泊発電所3号炉

防潮堤の構造成立性評価方針について

(構造成立性評価の基本方針のうち解析条件の変更点他)

令和5年9月11日
北海道電力株式会社

1.2 津波高さ及び漂流物荷重の作用位置並びに止水目地の設置高さの変更

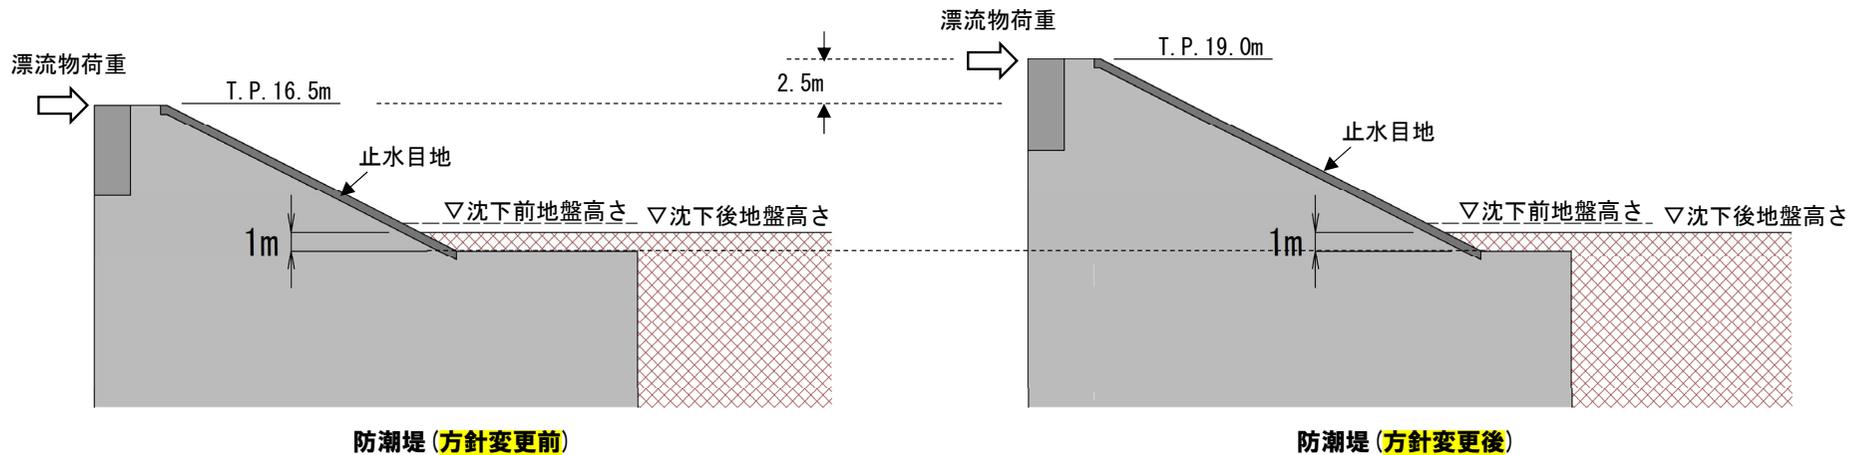
- 防潮堤高さの変更に伴い、防潮堤の構造成立性評価に用いる解析条件のうち、以下の内容を変更する。
 - 津波荷重を算出する際の津波高さは、入力津波が確定前であることから、設置変更許可段階の条件として保守的に防潮堤天端高さとしており、防潮堤高さの変更に伴いT.P.19.0mとする。
 - 漂流物荷重の作用位置は、入力津波が確定前であることから、設置変更許可段階の条件として保守的に防潮堤天端に作用させる方針としており、防潮堤高さの変更に伴いT.P.19.0mとする。
 - 止水目地の設置高さは、上端をT.P.19.0mとする。

3.2 止水目地の構造概要 (1/2)

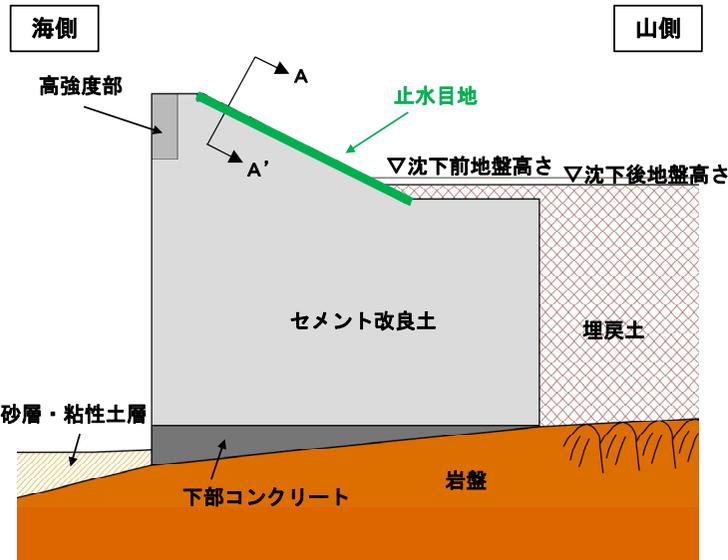
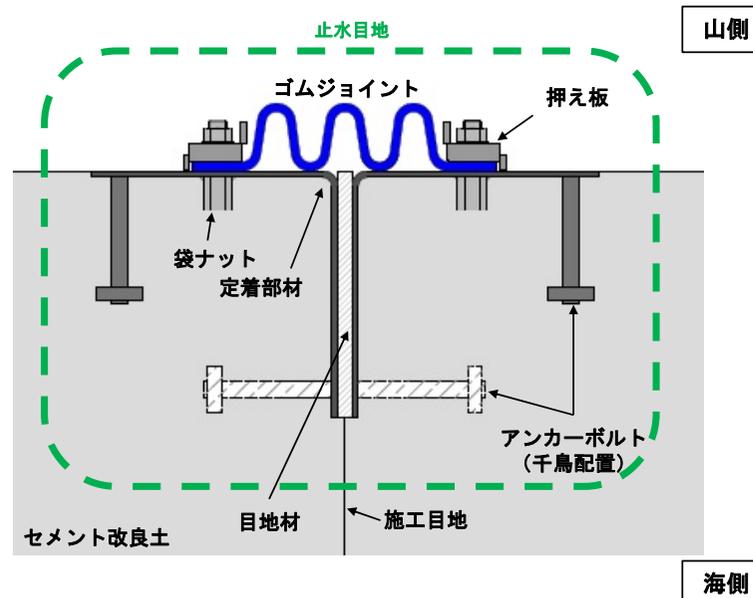
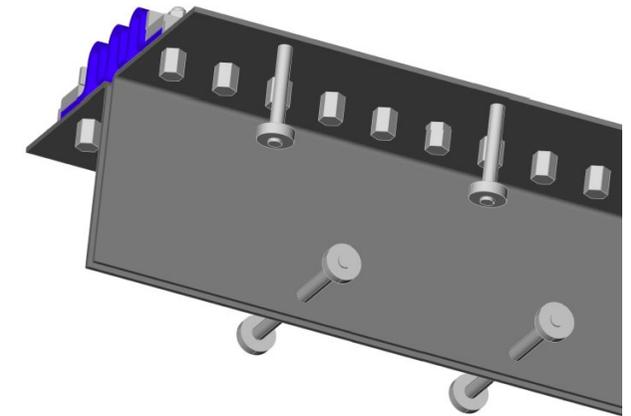
- 防潮堤高さの変更に伴い、防潮堤の慣性力が増加し、セメント改良土の挙動が大きくなり、**対策前の止水目地構造では止水目地コンクリートとセメント改良土の境界面におけるせん断力が增大すると想定されることから、止水目地の構造を変更する。**
- **止水目地コンクリート**を定着部材に変更することにより、定着部材の軸剛性が止水目地コンクリートと比較して小さくなり、セメント改良土の挙動に追従しやすくなるため、境界面のせん断力を低減することが可能である。
- 止水目地構造の構造変更後においても、セメント改良土にアンカーボルトを固定する構造であることに変わりはない。
- **止水目地構造の変更後における止水目地の構造概要及び設計方針を説明する。**

- 施工目地から津波が流入することを防止するため、施工目地には止水目地を設置する。
- 止水目地は、津波漂流物の衝突による損傷を防止するため、防潮堤の山側に設置する。
- 止水目地の上端は防潮堤の天端高さとし、下端は基準地震動による沈下後の敷地地盤高さから1m以上根入れした深さとする。
- 止水目地の構造は、セメント改良土に鋼製部材（定着部材、押え板及び袋ナット）を設置し、ゴムジョイントを固定する構造である。
- セメント改良土と定着部材は、直交且つ千鳥で配置するアンカーボルトにより固定する。
- アンカーボルトは、群体配置とならないように、アンカーボルト間でセメント改良土の応力状態が重複しない配置（単体配置）とする（P23及びP24参照）。

4. 構造成立性評価断面の集約 (1/2)

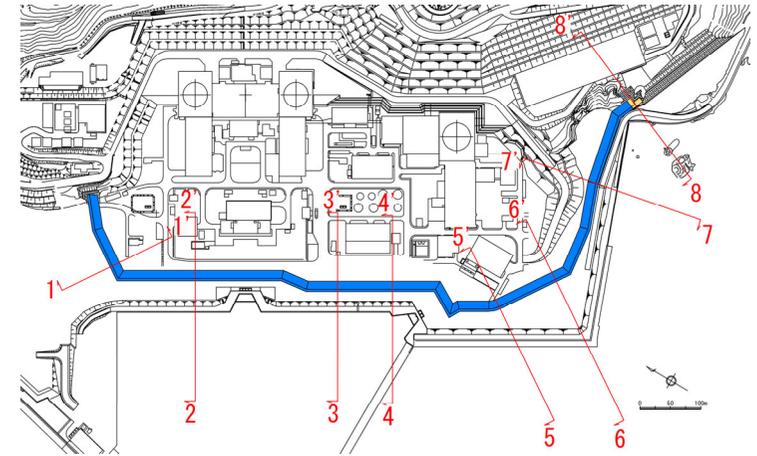
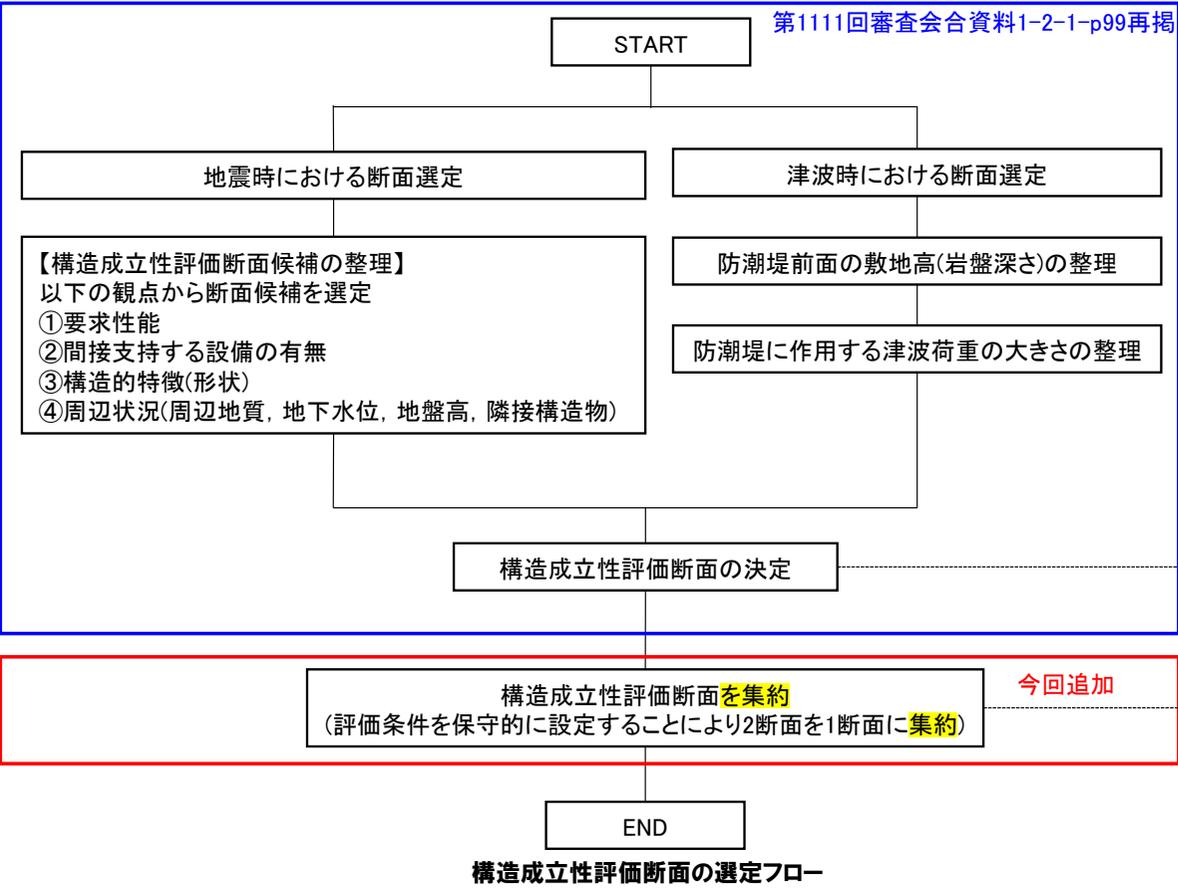
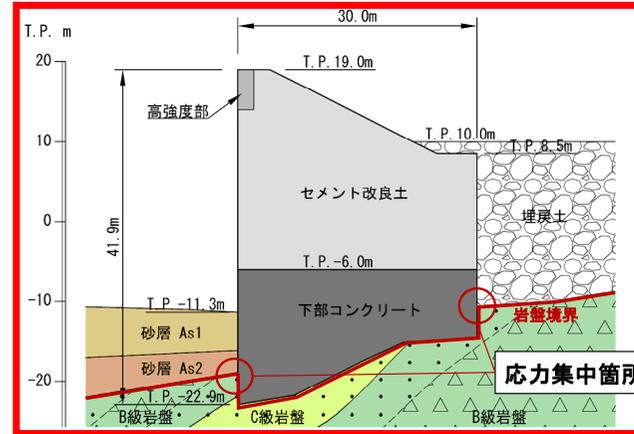
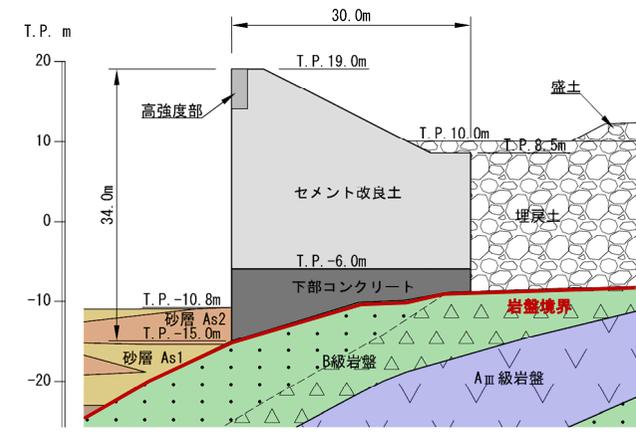
○ 第1111回審査会合の説明内容を踏まえた防潮堤 (天端高さT.P.19.0m) の構造成立性評価断面の選定フローを以下に示す。
○ 防潮堤 (天端高さT.P.19.0m) の構造成立性評価断面は、評価条件を保守的に設定することにより、第1111回審査会合において選定した2断面を1断面に集約する。

- 第1111回審査会合では、「③構造的特徴(形状)」及び「④周辺状況」から断面候補を整理した結果、「2-2'断面」及び「6-6'断面」を選定した(第1111回審査会合資料1-2-1-p99~109参照)
 - 2-2'断面:岩盤掘削がある断面において、防潮堤天端から岩盤までの高さが高い、地表面からの岩盤深さが深い、前面地盤高が深い断面
 - 6-6'断面:岩盤掘削がない断面において、防潮堤天端から岩盤までの高さが高い、地表面からの岩盤深さが深い、前面地盤高が深い断面
- 2断面(「2-2'断面」及び「6-6'断面」)を1断面に集約する際、以下の観点に着目する。
 - 防潮堤前面に作用する津波波力:「2-2'断面」の方が大きい。
 - 防潮堤背面に作用する土圧(背面盛土含む):「6-6'断面」の方が大きい。
 - 防潮堤の高さ:「2-2'断面」の方が高い。
 - 岩盤掘削の有無:「2-2'断面」は岩盤掘削を行う計画であるが、「6-6'断面」は岩盤掘削を行わない計画である。
 - ⇒ 「③構造的特徴(形状)」の観点のうち岩盤掘削の有無の観点について、防潮堤の基礎地盤のすべり安全率を確保するために岩盤掘削を行う方が、岩盤と砂層又は埋戻土層の境界部において下部コンクリートに応力集中が生じ、下部コンクリートにとって厳しい評価となることが考えられる。
- 構造成立性評価断面は、下記のとおり評価条件を保守的に設定することで「2-2'断面」に集約して実施する。
 - 地震時は、防潮堤背面の土圧が防潮堤を海側に押す方向に作用することから、「6-6'断面」の土圧を「2-2'断面」に保守的に作用させる。
 - 津波時及び重畳時(津波+余震時)は、防潮堤背面の土圧が津波波力を打ち消す方向に作用することから、「2-2'断面」の土圧を作用させる。

「2-2' 断面」に集約
